INFO-TECH CITROËN Racing DS3 R3 n°09-11

Sujet : Mise en place d'une protection de connecteur capteur SMot BCSP6545ZF.

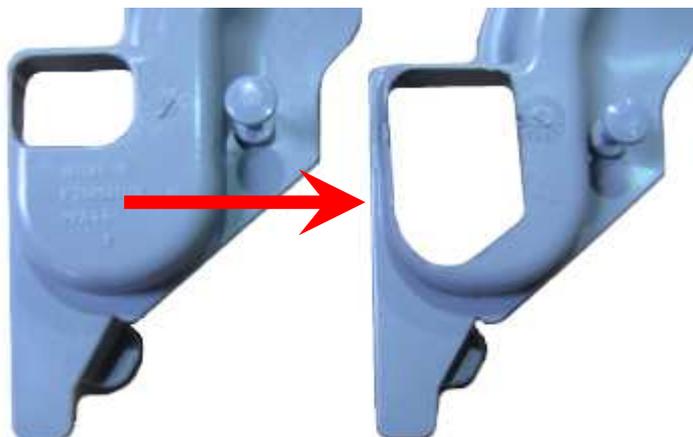
De façon à protéger le capteur SMot et surtout à obturer de manière significative l'espace qui se trouve entre la cloche d'embrayage et le bloc moteur, nous vous proposons de mettre en place la pièce référencée BCSP6545ZF. Pour ce faire, il est nécessaire d'agrandir le trou permettant le passage du connecteur SMot du faisceau moteur.

Une fois la pièce modifiée, la mise en place peut s'effectuer moteur et boîte de vitesse en place dans la voiture ou bien, plus facilement, avant l'assemblage de l'ensemble moteur/ boîte lors du montage de votre DS3 R3.

Cette pièce fait désormais partie intégrante de la nomenclature du kit DS3 R3.
Elle vous sera fournie gratuitement en retour du faisceau habitacle une fois modifié.
